改善箇所説明図

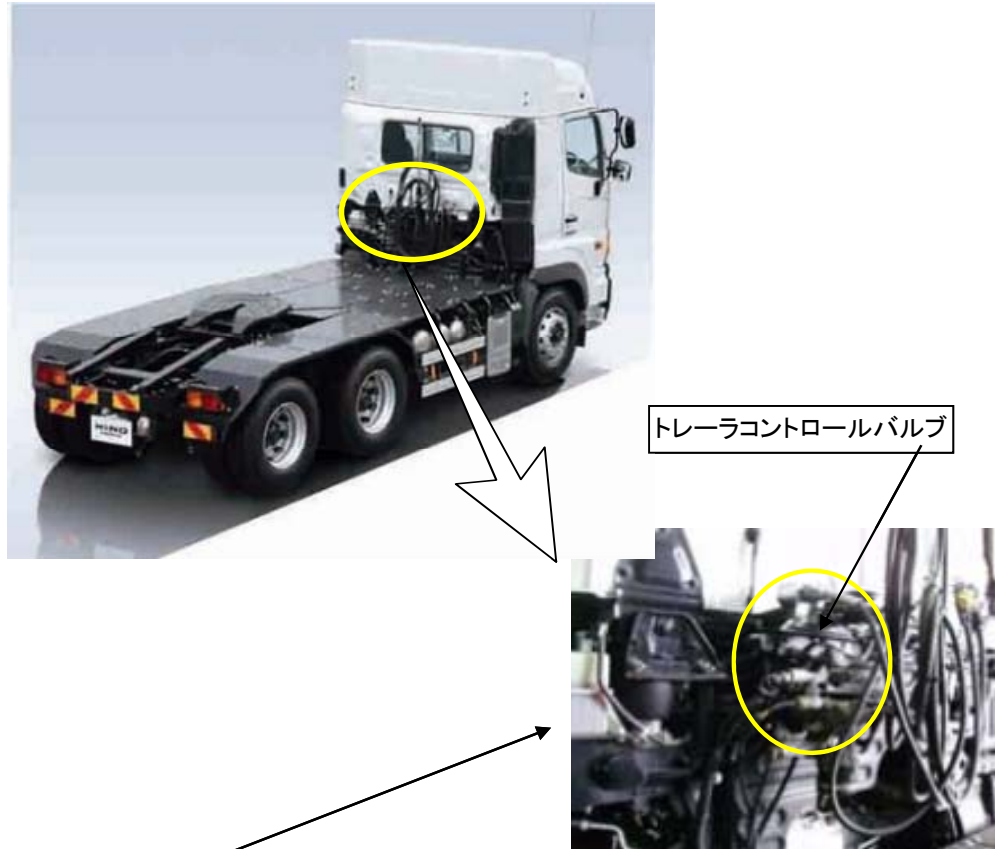
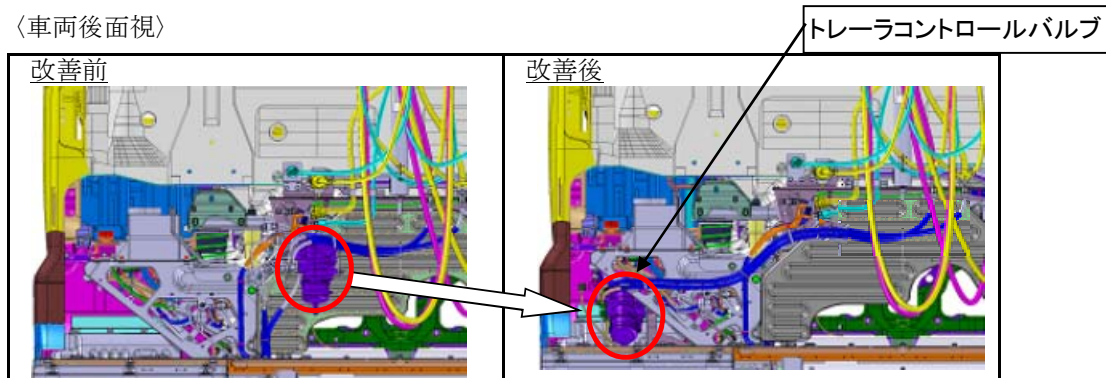
基準不適合発生箇所

トラクタの前まわり半径の諸元値を誤ったため、牽引されるトレーラによってはトラクタ側トレーラコントロールバルブとトレーラが干渉するものがある。そのため、トレーラ側ブレーキのエアが漏れ、最悪の場合、駐車ブレーキが作動し走行できなくなるおそれがある。

改善の内容

全車両、トラクタのプラットフォームの架装物を確認し、トラクタ側トレーラコントロールバルブとトレーラが干渉するおそれがあるものは、当該コントロールバルブを移設する。

注： は移設する部品を示す。
